Unidad Ejecutora de Proyectos (UEP)
Programa de Expansión de Redes y Reducción de Pérdidas Técnicas Eléctricas en Distribución
Préstamo BID No. 4711/OC-DR
LPI-BID-02-2025:
Diseño, Suministro y Servicios de Instalación del Tercer Paquete de Subestaciones Eléctricas de
EDESUR
BLOQUE DE RESPUESTAS A CONSULTAS NO.3
29 de mayo de 2025

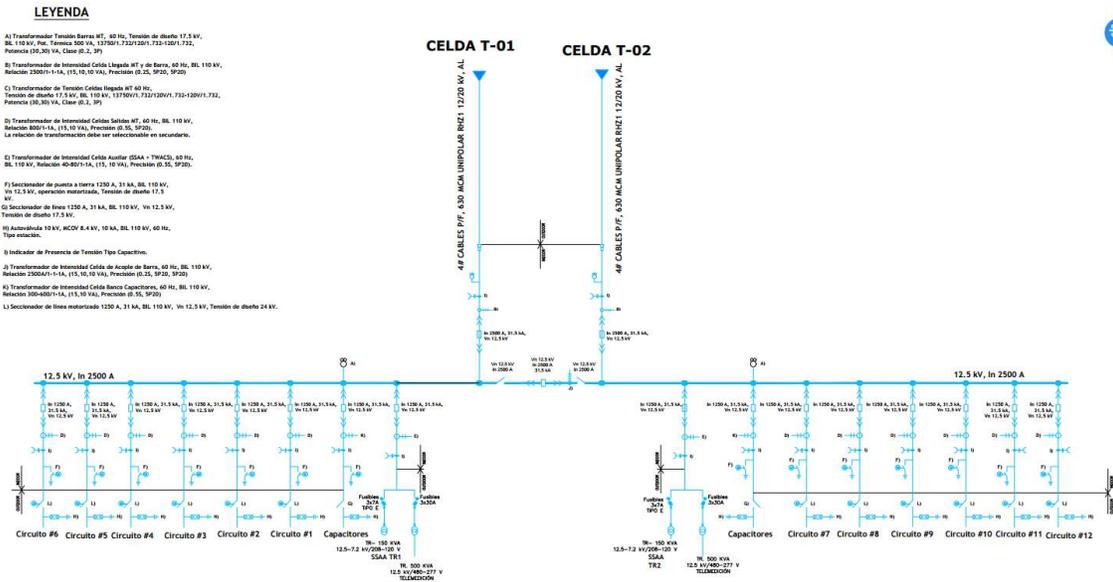
Consulta 171: Por favor, aclarad las siguientes consultas sobre las Celdas MT:

- a. En el documento ‘LX–SE–XX-DT’ de las tres subestaciones GIS se hace referencia a una corriente de cortocircuito de 40 kA en el apartado ‘16.5 Características generales’ mientras que en la Planilla de Datos Técnicos Garantizados (PDTG) y en las Especificaciones Técnicas hace referencia a una corriente de 31.5 kA. Por favor, especificar que corriente es la correcta.

- b. De acuerdo con el estándar IEC solicitado (IEC 62271-200), las celdas deberían ser Metal Enclosed. Sin embargo, en la documentación se menciona Metal-Clad, lo cual no corresponde al estándar IEC. Por favor confirmar.
- c. En el documento 'ET – CELDAS DE MEDIA TENSIÓN 17.5 kV-CR' hace referencia a el suministro de: "Una (1) celda de remonte o transición sin accesorios y que solamente contiene barras para interconectar de celdas adyacentes con celda acopladora de barra". Ni en el diagrama unifilar, ni en la lista de cantidades se hace referencia a esa celda. Por favor, aclarad si se debe suministrar.

- a. 40 kA para los equipos del campo de alta tensión 138 kV y 31.5 kA para el campo de media tensión.
- b. En este proyecto se utiliza el término "Metal-Clad" como una especificación técnica funcional y no únicamente normativa, haciendo referencia a celdas con compartimientos metálicos segregados y con interruptores extraíbles. Se deberá cumplir con las características técnicas descritas en la PDTG bajo el término "Metal-Clad", independientemente de la denominación normativa.
- c. Referido a la PDTG Nro. 2.1 ; 8.3

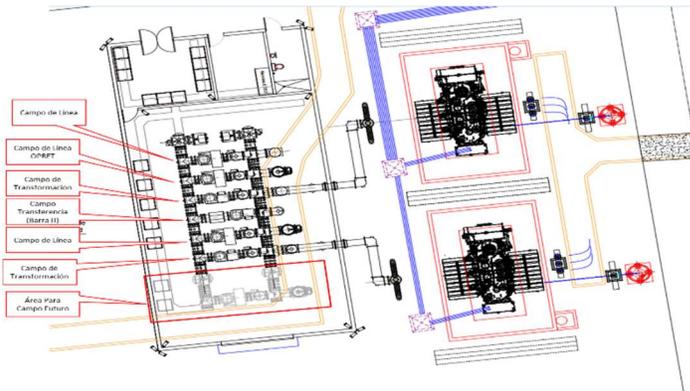
Consulta 176: Por favor, sobre el suministro del Equipo GIS se solicitan las siguientes aclaraciones:

- b. Confirmar que el diseño de las GIS será según el diseño de cada fabricante siempre que se cumplan los parámetros técnicos requeridos.
- c. En la tabla de datos técnicos se indica que se deberá considerar futuras ampliaciones. Se solicita indicar y actualizar los diagramas unifilares indicando la cantidad y disposición de las bahías futuras para la GIS en las diferentes subestaciones.

- d. En la tabla de datos técnicos se indican 2 bahías de línea mientras que en los unifilares se indican 3 para la SE Los Alcarrizos. Por favor, aclarar.

- a. Se remite a PDTG y DT.
- b. Se remite a PDTG y DT.
- c. En el diseño e ingeniería el Contratista tiene que contemplar el espacio para las celdas GIS Futuras.
- d. Esta instalación tiene la siguiente configuración:
 - Dos (02) campos de transformación EDESUR.
 - Dos (02) campos de líneas 138 kV ETED.
 - Un campo línea ETED-OPRET (sólo GIS).
 - Un campo acople o transferencia (Barra II).
 - Un espacio para GIS Futura.

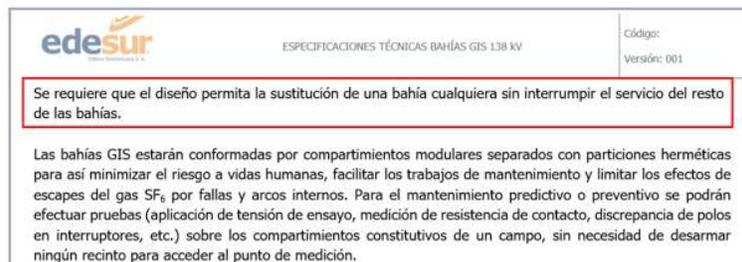
Consulta 194: Por favor, del suministro del Banco de Capacitores se solicita las siguientes aclaraciones:

- a. Confirmación si los equipos de control son tipo APFCR.
- b. Confirmación si es un equipo de exterior.

- a. Sí.
- b. El Banco de Capacitores es un equipo de exterior.
